COMUNE DI CUNEO

AGGIORNAMENTO PIANO URBANO DEL TRAFFICO

*Relazione contenente le controdeduzioni alle osservazioni al Piano
adottato in Giunta con D.G.C. n.19 del 26/01/2017*

Marzo 2017

Ciclovia Provenzale dal Mulino S.Anselmo a Cuneo

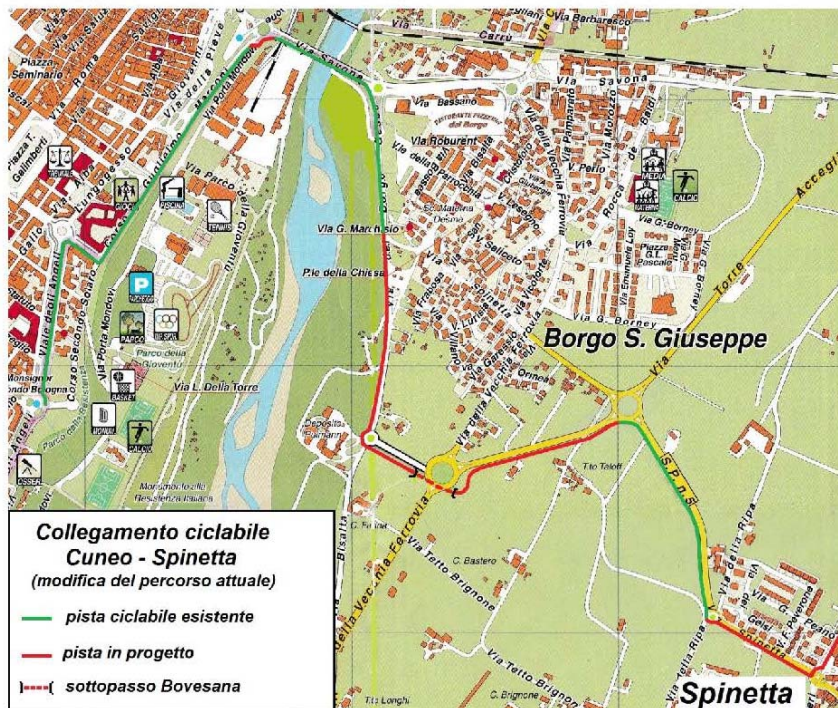
Gli accordi per la compensazione ambientale dopo la realizzazione dell'autostrada prevedevano anche la sistemazione delle piste nel Parco Fluviale. Tra queste sarebbe auspicabile destinarne una al tracciato dell'aciclovvia Provenzale, dal mulino S.Anselmo

(prossimo Museo del Parco) al sottopasso dei ponti sul Gesso. Il grande cavalcavia sull'accesso autostradale si collegherebbe alla pista esistente e al breve raccordo che la collega alla frazione Bombonina su cui sventa l'antica torre cuspidata. Quindi si prospettano due possibili tracciati: ancora sull'alto argine da via Forfice a via Tetto Ravot, via Lerda e via Piozzo della frazione Madonna delle Grazie, oppure attraverso l'ambiente naturale del Parco Fluviale, dotato di strutture di informazione e di accoglienza, lungo le piste e le stradine riservate (via delle Isole, via del Lupo). In seguito al previsto collegamento tra le via Barolo e Carrù risulterebbe facilitato l'accesso al sottopasso dei ponti sul Gesso (ancora migliorabile) e alla pista esistente che sale all'altopiano della città di Cuneo (corso Marconi) con la gradevole alternativa dell'ascensore panoramico dal Parco della Gioventù.

La presenza della ciclovia Provenzale valorizzerebbe ulteriormente il Parco Fluviale e consentirebbe una gradita estensione delle escursioni extraurbane.

Il Piano ha individuato nel Biciplan gli itinerari ciclabili che permettono uno spostamento sistematico casa - lavoro e casa- scuola da effettuare con la bicicletta. Pertanto alcuni percorsi non sono stati mappati perché hanno una valenza naturalistica e turistico - sportiva. Questo tipo di itinerari, inoltre, interessano un territorio più esteso di quello del Comune di Cuneo: pertanto, la loro individuazione e mappatura dovrebbe essere rimandata, ad esempio, al Piano della Mobilità Sostenibile, che ha una visione temporale e spaziale più ampia di quella del PUT.

Inoltre, il livello di pianificazione della rete ciclabile di interesse regionale è ancora in fase iniziale: la mappatura degli itinerari della rete ciclabile di interesse regionale (Eurovelo 8, Provenzale, Cuneo - Mondovì) con le relative previsioni per il territorio del Comune di Cuneo, è rimandata ai prossimi PGTU e al PUMS.

Gli itinerari ciclabili individuati dal Biciplan nel Piano sono definiti attraverso l'intreccio tra le piste ciclabili (esistenti, in progetto e/o da completare e/o da adeguare) e le Zone 30 (esistenti e di progetto); tale intreccio permette la connessione tra l'itinerario principale e le diramazioni secondarie. L'istituzione della Zone 30 deve essere accompagnata dalla realizzazione di interventi di moderazione del traffico (ad esempio, piazza traversante, pinch points, attraversamenti pedonali rialzati), che permettono la condivisione dello spazio stradale alla bicicletta e al veicolo motorizzato in sicurezza. La scelta della tipologia di interventi di moderazione da attuare per la zona 30 deve essere definita in uno studio ad hoc con un livello di dettaglio tipico degli altri strumenti di pianificazione che derivano dal PUT (Piani Particolareggiati e Piani Esecutivi). Il posizionamento di interventi di traffic calming per la moderazione della velocità deve tenere conto delle caratteristiche geometriche e funzionali della strada e dei flussi di traffico coinvolti.

Analogamente la risoluzione di criticità puntuali delle connessioni ciclabili, quali gli attraversamenti, della segnaletica (orizzontale e verticale), delle pavimentazioni e dello stato di manutenzione delle piste esistenti è un tema di dettaglio e specifico di ciascun intervento che è necessariamente rimandato alla fase di progettazione di ogni singolo intervento.

Il Piano, inoltre, ha definito per ciascun itinerario portante la sezione ciclabile tipo che è possibile applicare (secondo il DM557/1999 e il Nuovo Codice della Strada), tenendo conto delle caratteristiche geometriche e funzionali delle sezioni stradali esistenti.

L'itinerario portante 4 " Asse EST" del Biciplan può essere implementato su via del Borgo Gesso - via Bisalta a Borgo S. Giuseppe.

Per quanto sopra riportato dalle controdeduzioni tecniche si ritiene l'osservazione **ACCOGLIBILE SOLO** riguardo alla prosecuzione del collegamento ciclabile di progetto in via del Borgo Gesso - via Bisalta, a Borgo S. Giuseppe (itinerario portante 4 del Biciplan).

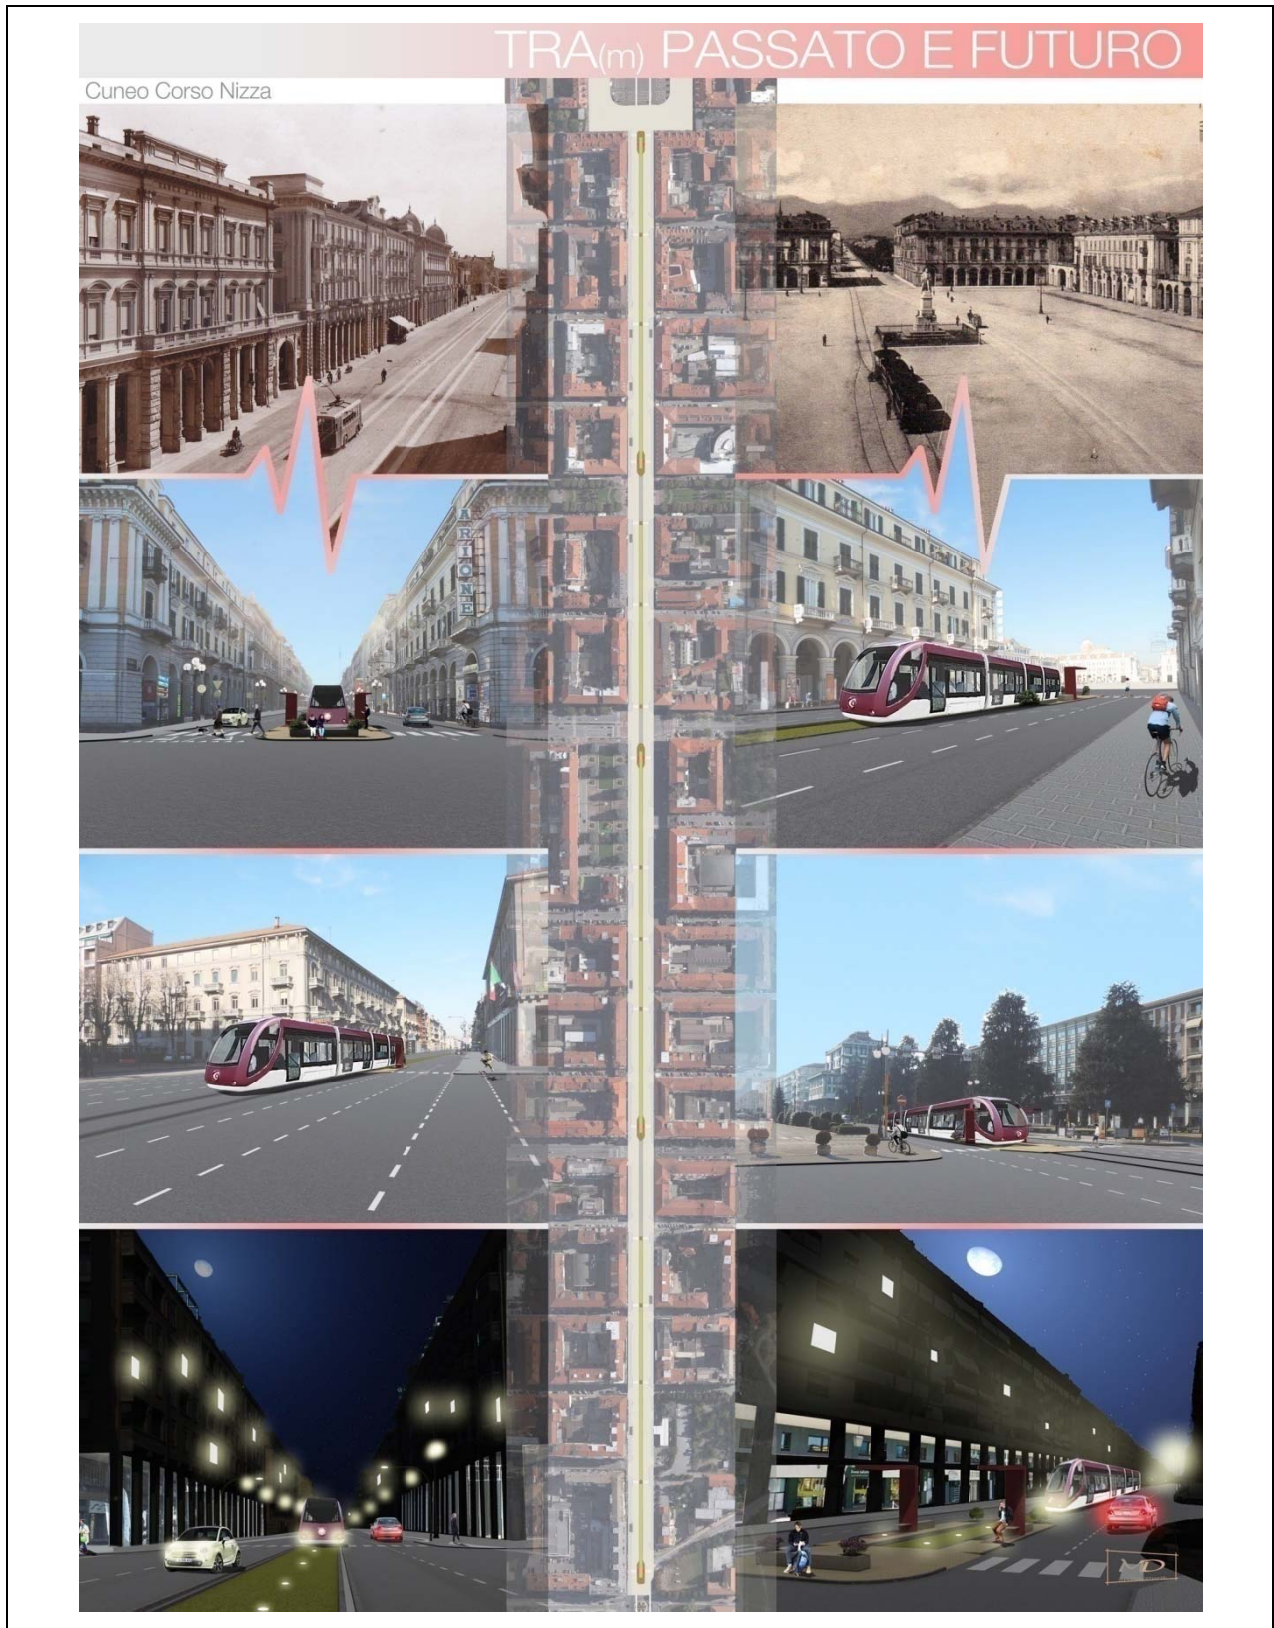
L'intervento è sì limitato al solo asse retto, Corso Nizza, ma risulta essere essenziale per il raggiungimento dei suddetti obiettivi, oltre a garantire un'opportunità di sviluppo futuro per il Comune di Cuneo collegando la centrale Piazza Galimberti alla più esterna Piazza della Costituzione.

Il progetto, si pone l'obiettivo di intervenire sull'offerta di mobilità alternativa sostenibile, silenziosa e veloce ed è orientato al contenimento della domanda di mobilità su auto. In questo modo l'elevato traffico presente su Corso Nizza avrebbe una migliore organizzazione con una riduzione dell'impatto ambientale del sistema della mobilità e una riduzione della congestione del traffico, aumentando così la sicurezza e la qualità urbana delle strade.

Il nuovo progetto permetterà l'inversione di marcia su Corso Nizza, ora possibile in quasi tutti gli incroci con strade minori, solamente in 3 tre punti: Corso Dante Alighieri, Corso Giolitti-Corso Carlo Brunet e Corso Galileo Ferraris-Corso Vittorio Emanuele II. Attraverso un opportuno sistema semaforico verrà garantita l'alternanza di traffico (automobili-tram-pedoni), le corsie saranno due per senso di marcia e la presenza intervallata di pensiline da un lato e parcheggi in linea dall'altro costringerà le autovetture a compiere una serpentina con conseguente diminuzione di velocità.

La scelta del tram senza fili, alimentato da terra, risulta una soluzione elegante in un contesto storico delicato come Corso Nizza preservando così il patrimonio architettonico urbano.

Il titolo Tra(m) Passato e Futuro vuole ricordare la presenza di una tramvia in Corso Nizza dal 1877 al 1948 che collegava le città di Cuneo, Borgo San Dalmazzo e Demonte, partendo da Piazza Galimberti. Passato che si collega con la nuova proposta per il futuro.

Le direttive sui piani del traffico impongono il PUT come piano di immediata realizzabilità con l'obiettivo di contenere al massimo, mediante interventi di modesto onere economico, le urgenti criticità della circolazione. Criticità, radicate e strutturali, potranno essere rimosse solo attraverso potenziamenti dell'offerta infrastrutturale e di servizi di trasporto pubblico collettivo, che costituiscono l'oggetto principale dei Piani dei Trasporti, realizzabile nel lungo periodo (arco temporale decennale).

Il PUT ha, quindi, un significato più limitato e cioè di gestione ottimale degli spazi stradali esistenti: ove è necessario affrontare la gestione ottimale del trasporto collettivo stradale, il PUT può più propriamente essere denominato Piano della Mobilità o Piano della Mobilità Sostenibile.

Pertanto, è all'interno del PUM o PUMS, che dovranno essere delineate le strategie ottimali di gestione del Trasporto Pubblico Locale.

La proposta di un sistema di mobilità in sede fissa e alternativo all'auto per Corso Nizza è interessante ma la sua valutazione non è possibile in un piano di breve periodo come il PUT.

Per quanto sopra riportato dalle controdeduzioni tecniche si ritiene l'osservazione **NON PERTINENTE, ma CONDIVISIBILE.**
